改善箇所説明図

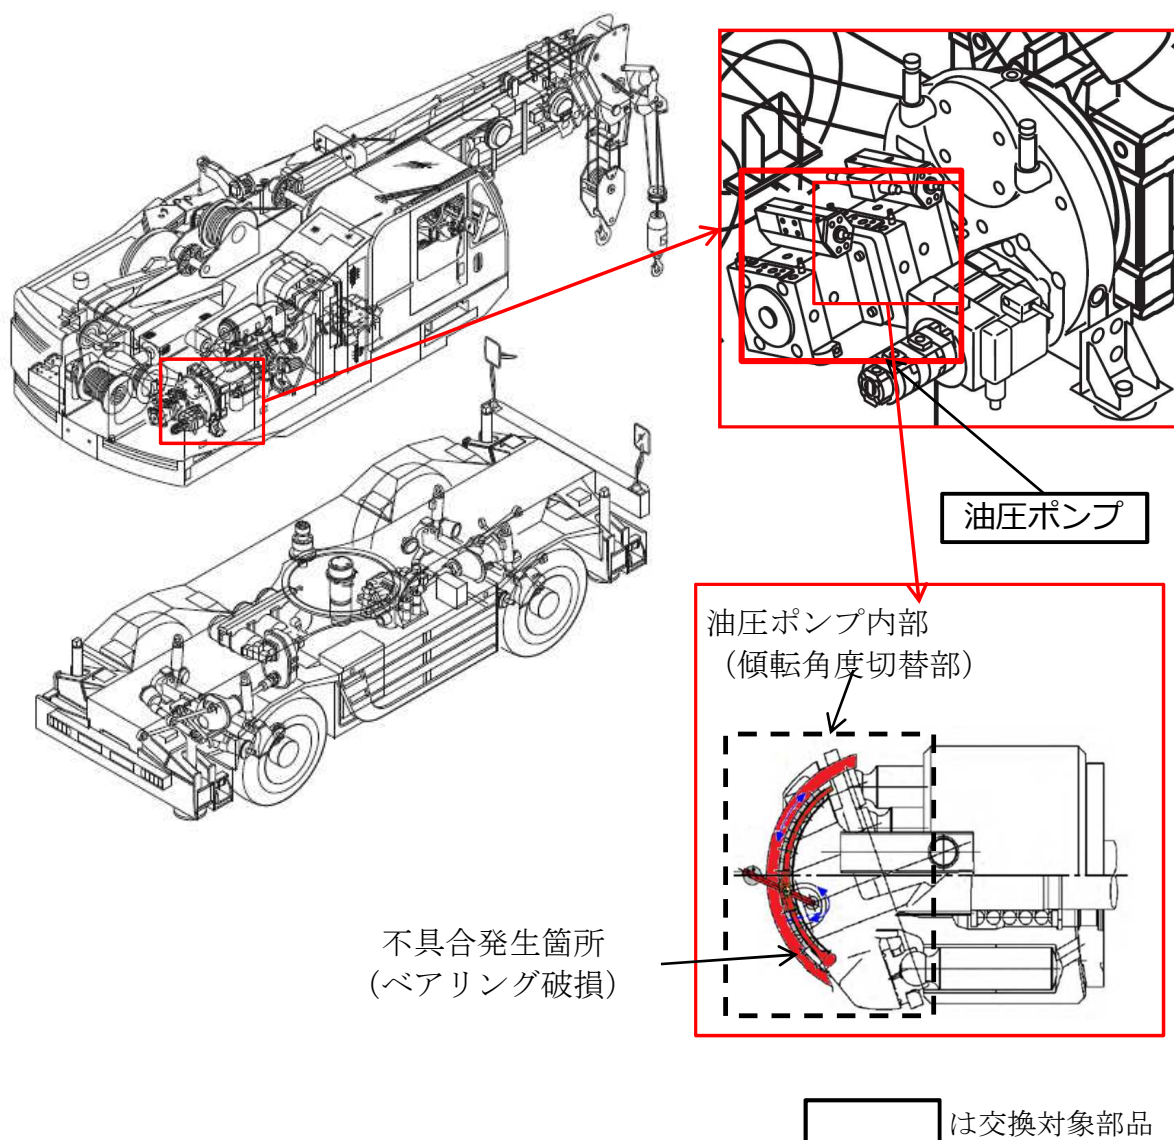
ホイール・クレーンの走行及びウインチ巻上に使用する油圧ポンプにおいて、作動油経路切替部のベアリングの耐久性が不足しているため、クレーン作業モードでのアイドリング時に生じる負荷により、当該ベアリングが破損することがある。そのため、作動油の経路が変更できなくなり、前進及び後進の切り替えができなくなるおそれがある。

全車両、油圧ポンプを対策品に交換する。

油圧ポンプ本体に白色ペンキでマーキングを行う。
